监理工程师通知单

工程名称： 一汽总部 NBD 园区屋顶分布式光伏发电项目 编号： ZHJL-YQNBD-004

事由： 关于停车楼组件安装事宜

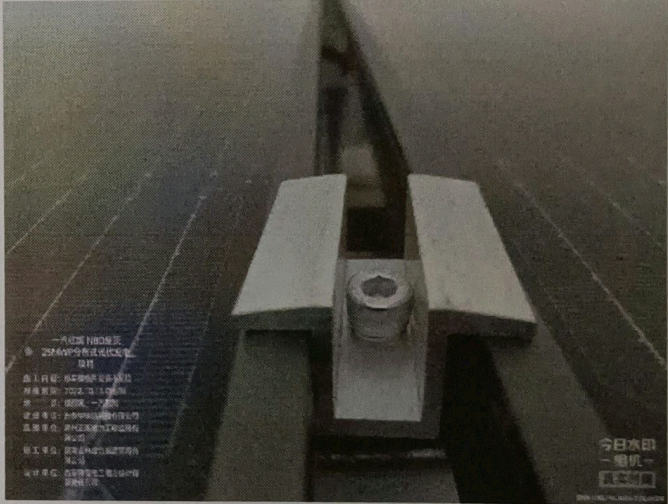
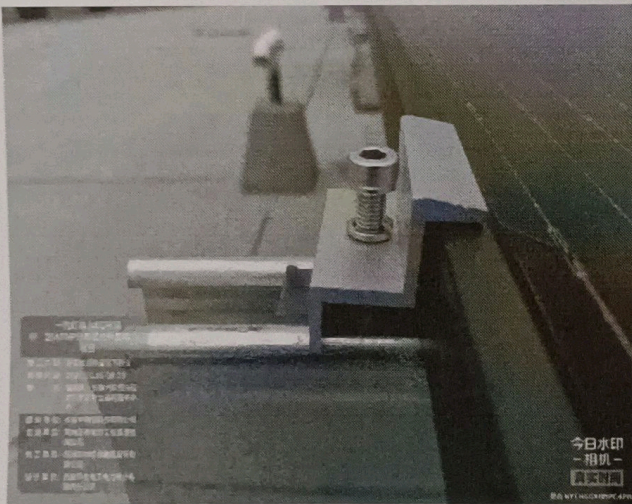
经监理对停车楼组件安装巡视检查发现个别部位组件镶嵌入中压块、边压块安装不到位，要求你单位现场安装专业人员在组件安装后仔细排查，对发现的安装质量问题认真整改。
